## ANEXO 1

### ANÁLISE DAS PROPOSTAS TÉCNICAS

## ANÁLISE À PONTUAÇÃO ATRIBUÍDA À PROPOSTA TÉCNICA DA TEIXEIRA DUARTE

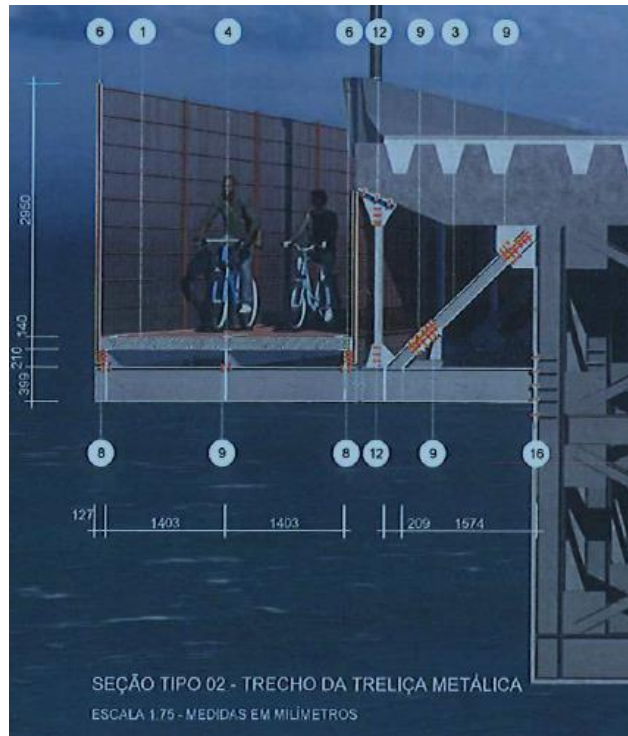
Da análise efetuada ao Cronograma apresentado pelo Consórcio NOVA VIDA, verifica-se significativamente a falta de um volume de trabalhos espelhados no mesmo, que permitam validar o prazo proposto de 24 meses, conforme passamos indicar abaixo:

- ✓ Não foi identificado a execução da ciclovia metálica no tramo em grelha com vigas protendidas de concreto;
- ✓ Não foi apresentado a solução dos mirantes no tramo caixão metálico;
- ✓ Não contempla a instalação provisória/definitiva da iluminação (cabos, postes, ligações);

Trata-se de um incumprimento significativo e determinante do Termo de Referência (cronograma não ADERENTE/INCOERENTE), pelo que se pode concluir a não consideração do prazo proposto pelo CONSÓRCIO NOVA VIDA, por não atendimento claro das exigências do Edital.

Esclarecimento n.º 27:

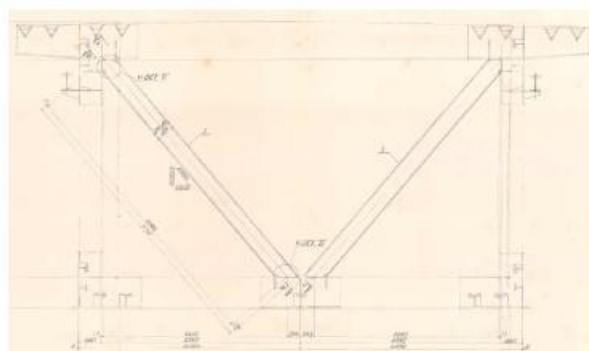
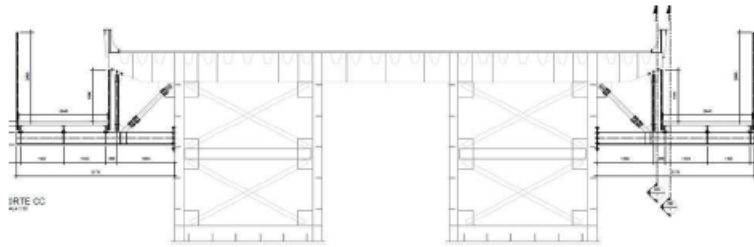
- 1) Na página 60, apresenta um layout com uma console metálica considerada é mais curta (1574mm+209mm) no trecho do caixão metálico, não respeitando assim o esclarecimento n.º 27, prestado pela CPL da SEMOBI, durante a fase de esclarecimentos (situação que pode representar uma reclamação futura do anteprojetado e consequente custo posterior para erário público):

Conforme projeto original da ponte (*disponível no link <http://bit.ly/3ºPonte>*), a seção dos tramos metálicos da Ponte é um caixão único com 10984 mm de largura, conforme indicado nos desenhos de fabricação da USIMEC, que apresentamos na figura abaixo:

No entanto, o Anteprojetado disponibilizado dos tramos metálicos da ponte (**Anexo IX do Edital**) apresenta uma seção bastante diferente da acima representada, ou seja 2 caixões com cerca de 15 metros de largura, conforme figura abaixo:

Embora indicativo, o comprimento dos consoles no anteprojetado é de 5179 mm, devido a questão acima referida, terá no mínimo um comprimento dos consoles em mais 2000 mm de cada um dos lados da ponte relativamente ao anteprojetado, com implicação direta no peso estimado para estas estruturas. Solicitamos confirmação deste nosso entendimento.

Sim, está correto o entendimento.

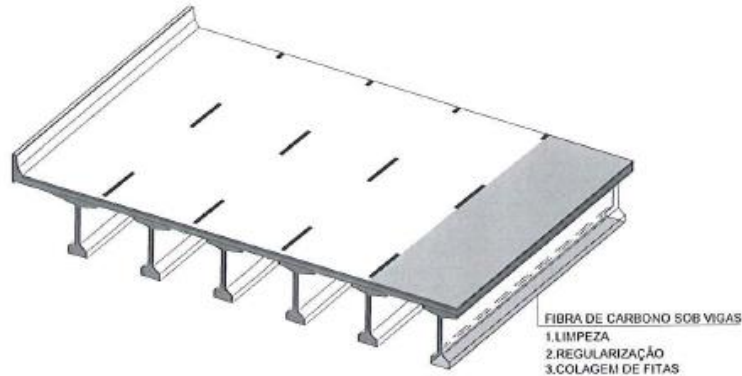
- 2) Pag. 0019, que descreve a sequência executiva, indica remanejamento de cabos e postes, que se entende a intenção de aproveitamento dos mesmos

5. Remanejamento de cabos para a rede de dutos embutida na nova barreira lateral;
  6. Remanejamento dos postes de iluminação;
-

Não é possível essa solução neste projeto, dado que nada é referido de instalação provisória aquando desse remanejamento, conforme indicado na página 13 do Termo de Referência:

- Considerando que as barreiras laterais existentes nas extremidades do tabuleiro abrigam dutos ativos de energia elétrica para iluminação da ponte, sinal de TV, anemômetro, cabos de fibra ótica e outros, conforme informado abaixo o cronograma dos serviços deverá contemplar estas interfaces. Assim, a contratada deverá prever a construção de uma nova rede provisória e/ou definitiva de dutos de capacidade igual ou superior a hoje existente que uma vez ativada permitirá a desativação das redes antigas, e permitindo assim a demolição das antigas barreiras laterais. O remanejamento dos cabos das redes ficará sob responsabilidade das empresas de telefonia, dados e permissionárias, devendo todo o processo ser providenciado e conduzido pela futura Contratada. A demolição das barreiras New Jersey laterais ocorrerá somente após a conclusão e ativação da nova rede de dutos.

10. REFORÇO EM FIBRA DE CARBONO ( TRECHO EM VIGAS PROTENDIDAS)

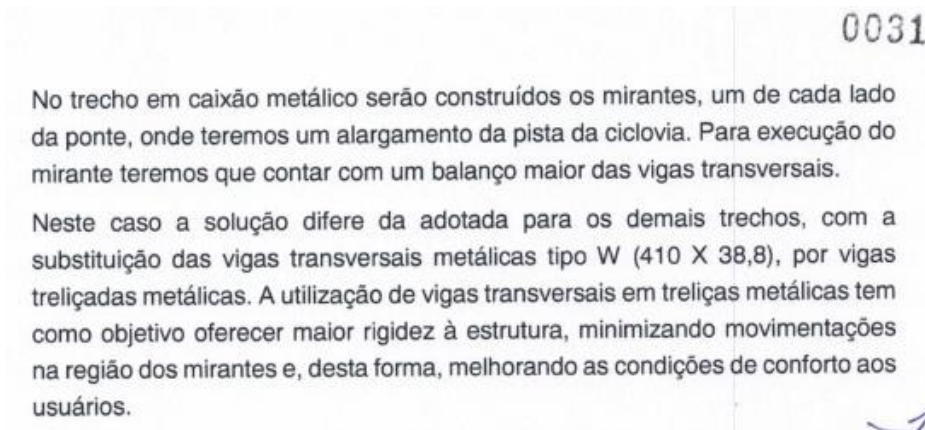
- 3) Reforço da viga externa com fibra de carbono, não foi apresentado detalhe tipo. Não é possível verificar onde se encontra este reforço ou quantificar o mesmo, pois o detalhe apresentado é muito genérico e não é possível avaliar o reforço preconizado:

SEÇÃO TIPO 04 - TRECHO DA GRELHA VIGAS PROTENDIDAS  
ESCALA 1 50 - MEDIDAS EM MILÍMETROS

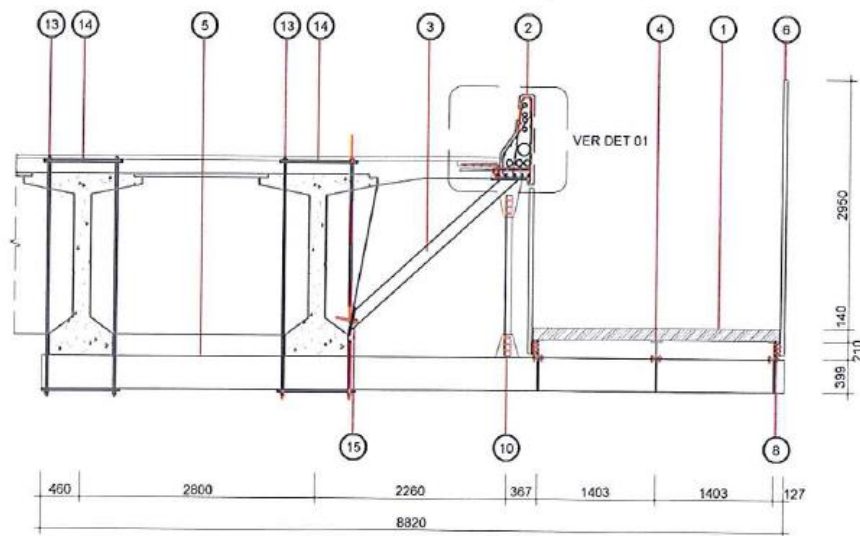
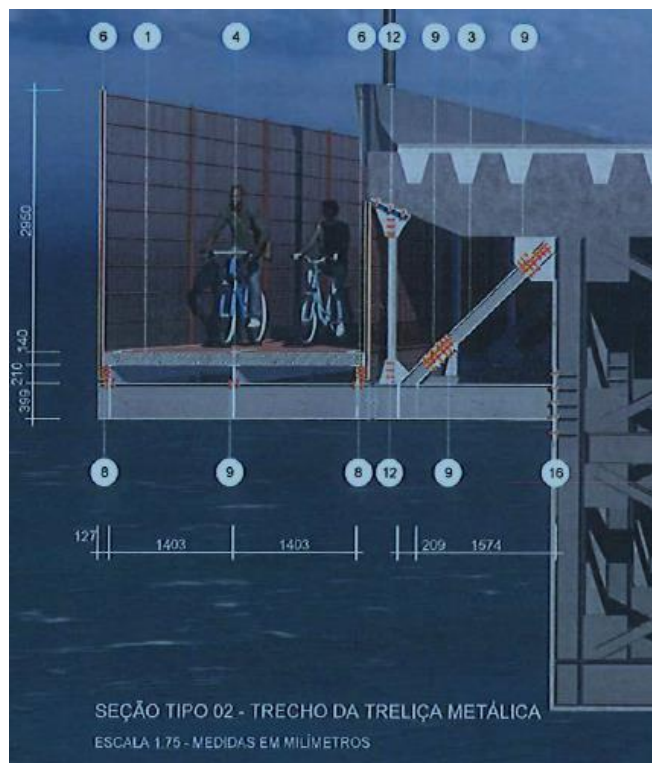
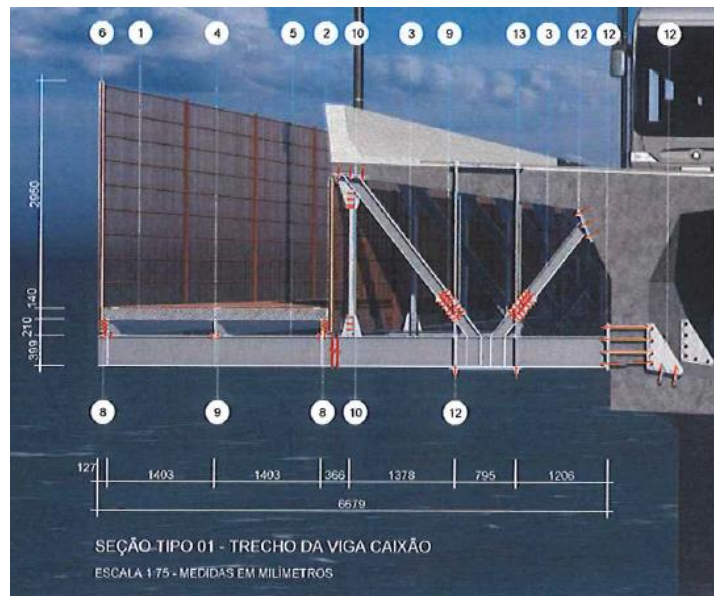
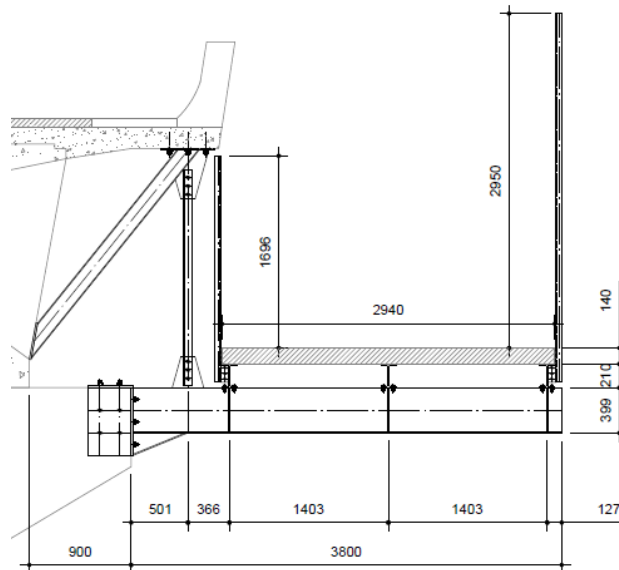
- 5) Sequência construtiva não respeita a indicação das 4 faixas livres de circulação no decorrer de todos os trabalhos, conforme detalhe apresentado:

3. SINALIZAÇÃO PROVISÓRIA COM 5 FAIXAS (3 CIRCULAÇÃO E 2 DE SERVIÇO)

- Deve-se considerar após a retirada da barreira central, a implantação da sinalização horizontal e vertical provisória de 4 faixas, duas por sentido, possibilitando a utilização de faixa adicional para permitir a montagem da ciclovia em qualquer horário.
- 6) Todas as soluções apresentadas no que respeita a largura da ciclovia no tramo em grelha com vigas protendidas de concreto, caixão de concreto e caixão metálico, não respeitam o Anteprojeto integrante do Edital. Solução apresentada pelo Consórcio NOVA VIDA com uma largura de 2806mm, diminui 134 mm previsto, ou seja, uma redução de aproximadamente 6%. Esta redução é bastante significativa tendo em conta o volume de trabalho, material e custo envolvido e mais importante - **não atende à solicitação mínima de largura exigida.**

Detalhe do Anteprojeto do Edital, com largura de 2940mm em todos os tipos de tramo previstos na execução da ciclovia:

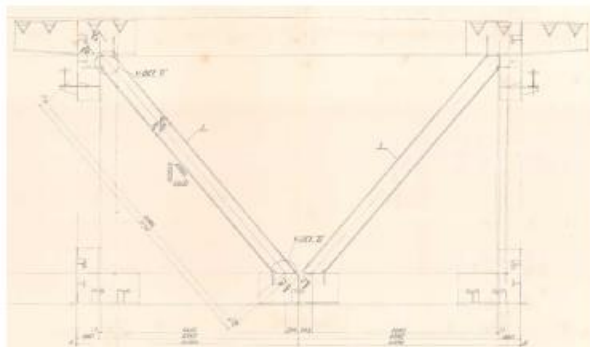
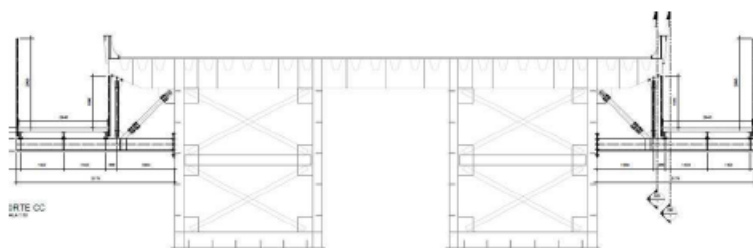
- 7) Apresenta cotas da plataforma suspensa, no qual se pode verificar que a console metálica considerada é mais curta no trecho do caixão metálico, não respeitando assim o esclarecimento n.º 27, prestado pela CPL da SEMOBI, durante a fase de esclarecimentos (situação que pode representar uma reclamação futura do anteprojeto e com custo posterior para erário público):

Conforme projeto original da ponte (*disponível no link <http://bit.ly/3ºPonte>*), a seção dos tramos metálicos da Ponte é um caixão único com 10984 mm de largura, conforme indicado nos desenhos de fabricação da USIMEC, que apresentamos na figura abaixo:

No entanto, o Anteprojeto disponibilizado dos tramos metálicos da ponte (**Anexo IX do Edital**) apresenta uma seção bastante diferente da acima representada, ou seja 2 caixões com cerca de 15 metros de largura, conforme figura abaixo:

Embora indicativo, o comprimento dos consoles no anteprojeto é de 5179 mm, devido a questão acima referida, terá no mínimo um comprimento dos consoles em mais 2000 mm de cada um dos lados da ponte relativamente ao anteprojeto, com implicação direta no peso estimado para estas estruturas. Solicitamos confirmação deste nosso entendimento.

Sim, está correto o entendimento.

Solução de montagem Ferreira Guedes, desconsiderando a instalação dos tirantes na viga interna

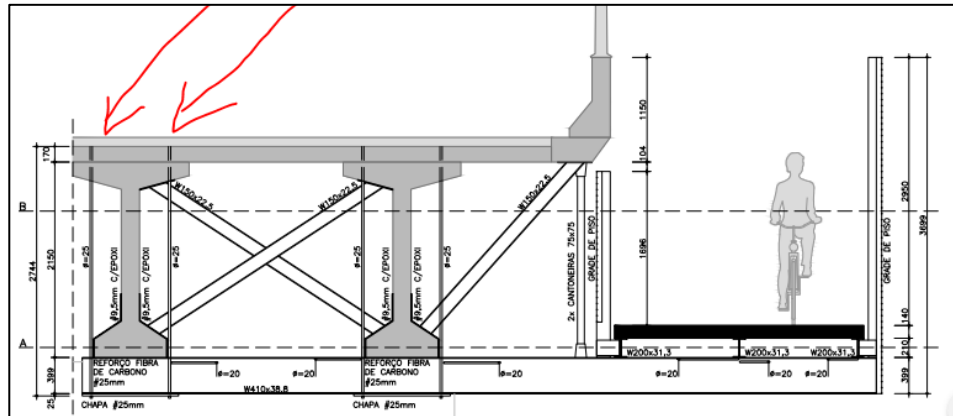
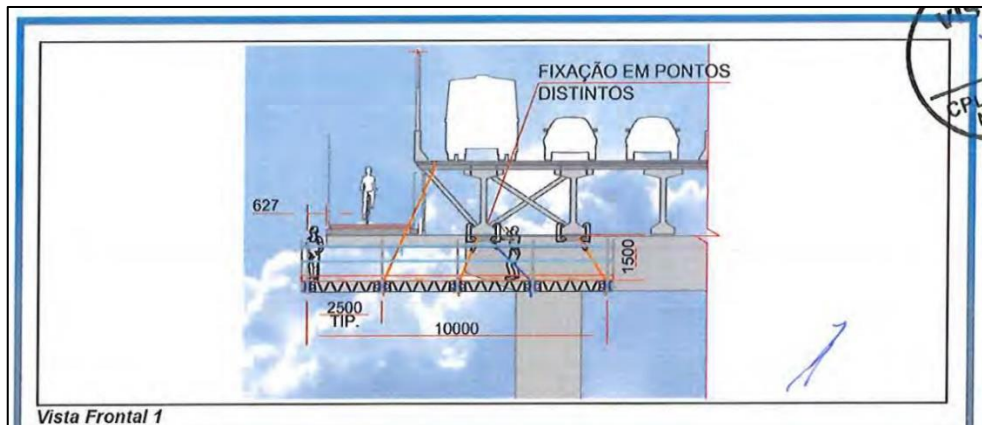
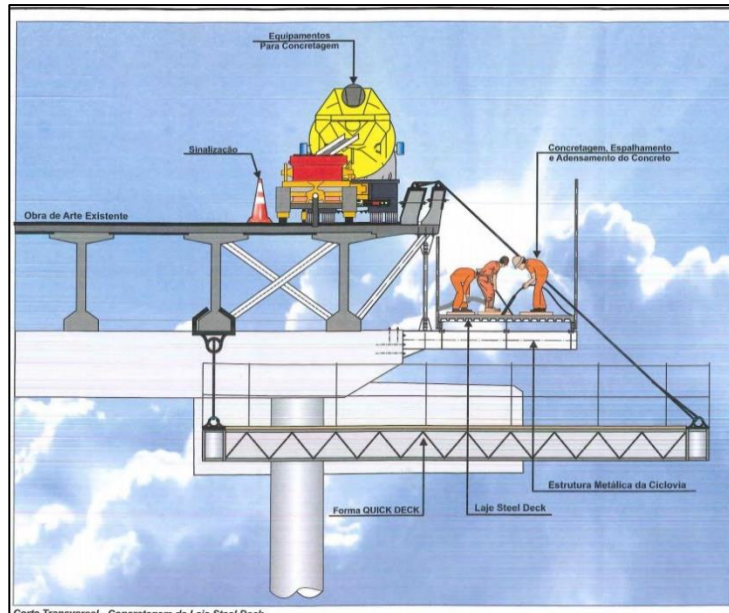
- 2.5) Verifica-se que não houve sequer uma avaliação da solução estrutural;
- 2.6) A metodologia executiva de montagem não contemplou a instalação dos grampos do projeto, locados no eixo da viga protendida interna. Seria necessário esclarecer como essa etapa será executada sem a interdição do tráfego em duas pistas. A metodologia executiva de montagem apresentada para o trecho de vigas protendidas contemplou apenas a montagem nos trechos sobre os pilares, ignorando a montagem nos vãos:

Imagem retirada do anteprojeto do edital (projeto utilizado para orçamento da Ferreira Guedes)

Solução de montagem apresentada na documentação Técnica da Ferreira Guedes

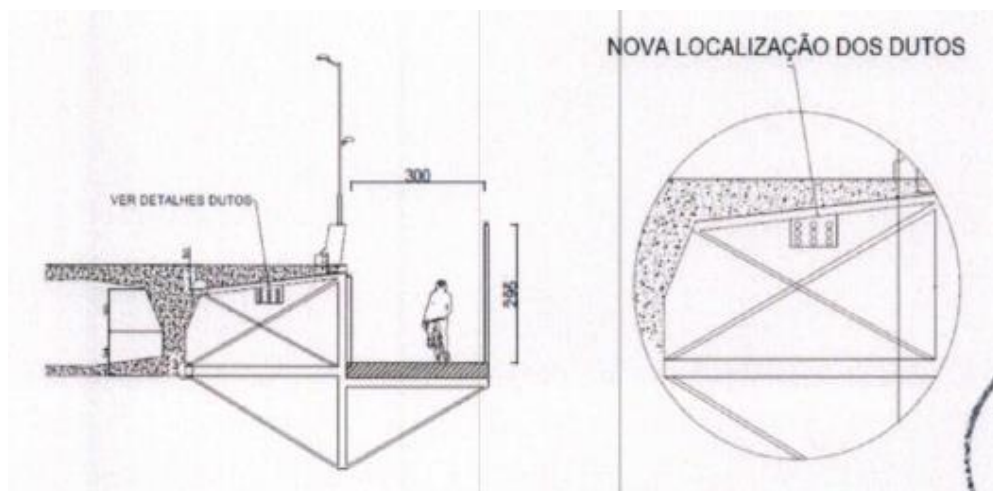
- ✓ Omissas as soluções/identificação/localização das rampas, novos acessos e ciclovias de ligação às ciclovias existentes:

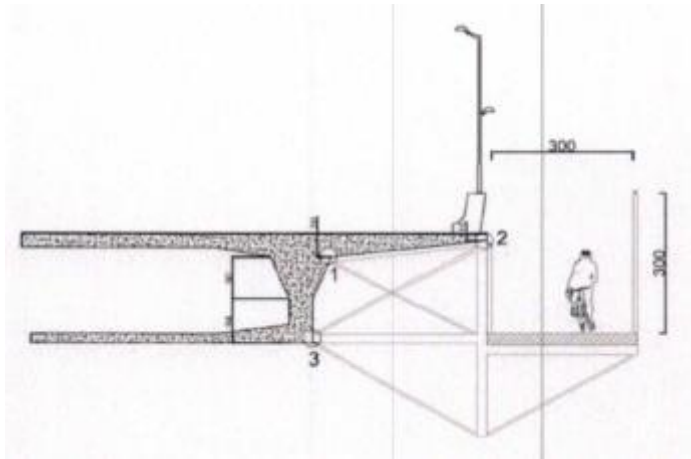
- 4) De acordo com o termo de referência, a “Proposta Técnica” deverá apresentar modelo de solução técnica e construtiva, especificando os tipos dos materiais, apresentando máxima riqueza de detalhes, inclusive com desenhos ilustrativos. Verifica-se no tramo do caixão de concreto, tramo caixão metálico e mirantes a ausência total de informação. Foi apresentado um corte tipo sem detalhe, impossibilitando a identificação dos materiais e fixações previstas;

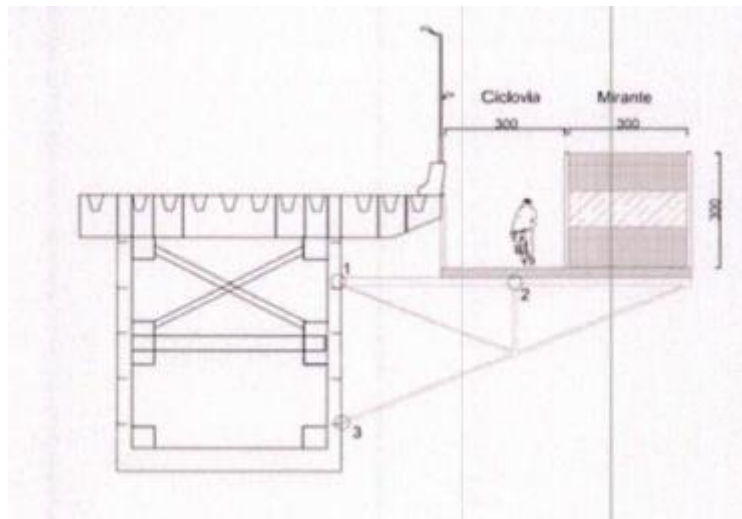
- 5) No tramo em grelha com vigas protendidas de concreto foi apresentado detalhe tipo, no entanto está omissa a tabela de materiais, bem como quantidades estimadas.  
É impossível aferir, analisar, quantificar qualquer solução por falta de elementos, falta definição do tipo de perfis, fixações, resumo de materiais com as quantidades estimadas e seu dimensionamento;
- 6) Solução Caixaão de Concreto - Ausência clara de todas informações que definem a solução:

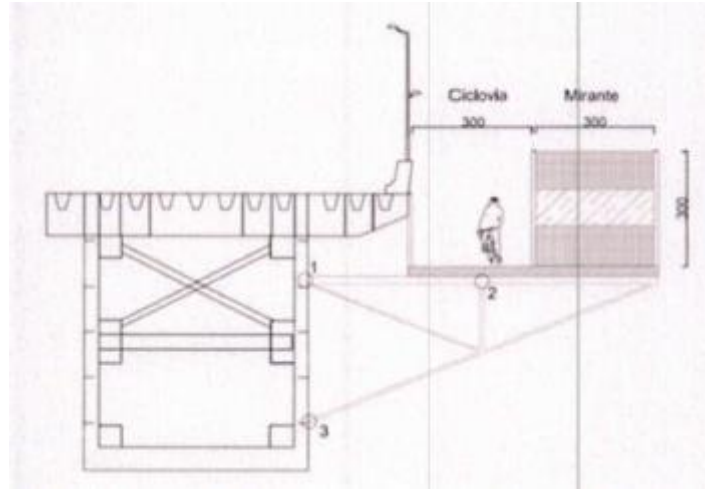
- 7) Solução Mirantes - Ausência clara de todas informações que definem a solução:

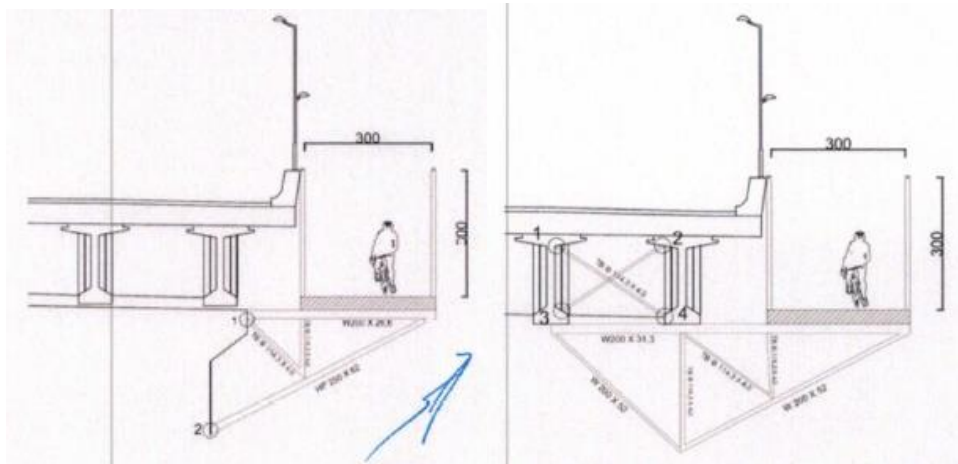
8) Caixaão Metálico - Ausência clara de todas informações que definem a solução:

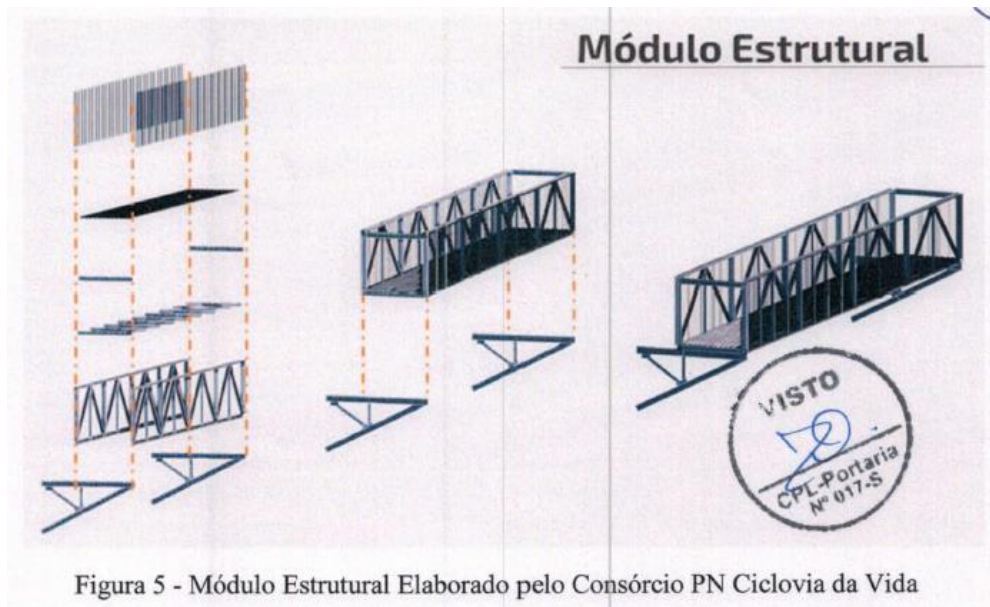
9) Tramo em Grelha com vigas Protendidas de Concreto - Ausência de lista de materiais e suas quantidades, não é possível aferir a sua solução.

10) Módulo Estrutural - Ausência clara de todas informações que definem a solução:

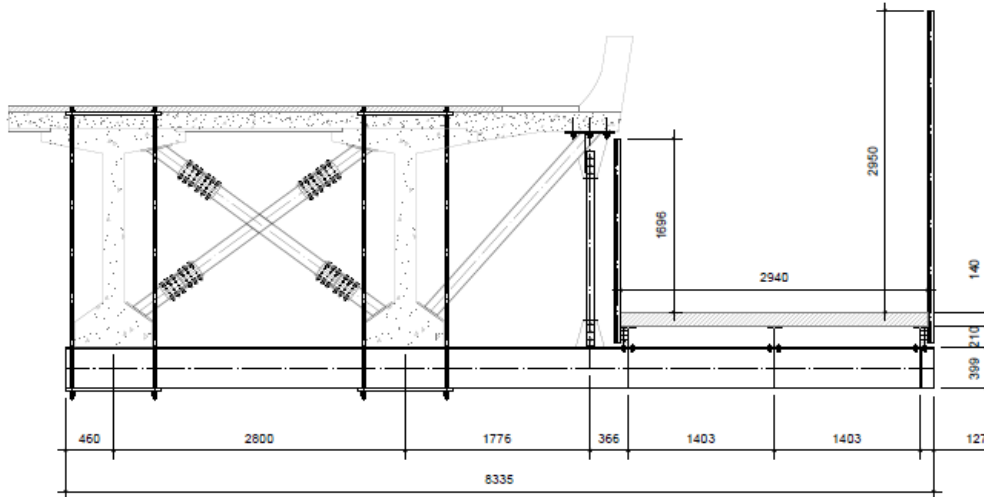
- 2) Não foi apresentado qualquer solução/identificação/localização das rampas e acessos e execução das ciclovias novas que irão ligar às ciclovias existentes conforme acessos previstos no Termo Referência e Edital abaixo:

Solução apresentada pela OAS:

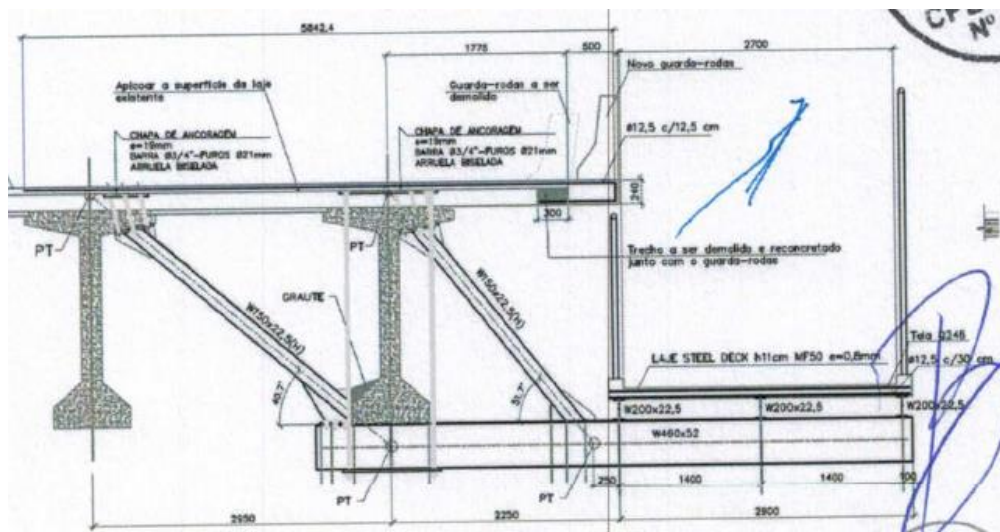
3.1) Solução apresentada para trecho em vigas pré-moldadas (protendidas) não cumpre as dimensões mínimas apresentadas no anteprojeto (Anexo IX), que passamos a enunciar:

Solução apresentada pela OAS com uma largura de 2700mm, diminui 24 cm previsto em Edital, ou seja, uma redução de 10%. **Esta redução é bastante significativa tendo em conta o volume de trabalho, material e custo envolvido na referida redução e mais importante não atende à solicitação mínima exigida Anteprojeto integrante do Edital.**

Gradil de fechamento também foi reduzido em 50mm, apesar de não estar detalhado e devidamente dimensionado, na página 26 indica uma variação entre 1,90m a 2,90m, indicação suficiente para **verificar-se que não atende à solicitação mínima exigida.**

- ✓ Largura interior: 2700mm
- ✓ Altura cercamento anti-suicídio: 2900mm

- ✓ Largura interior: 2940mm
- ✓ Altura cercamento anti-suicídio: 2950mm
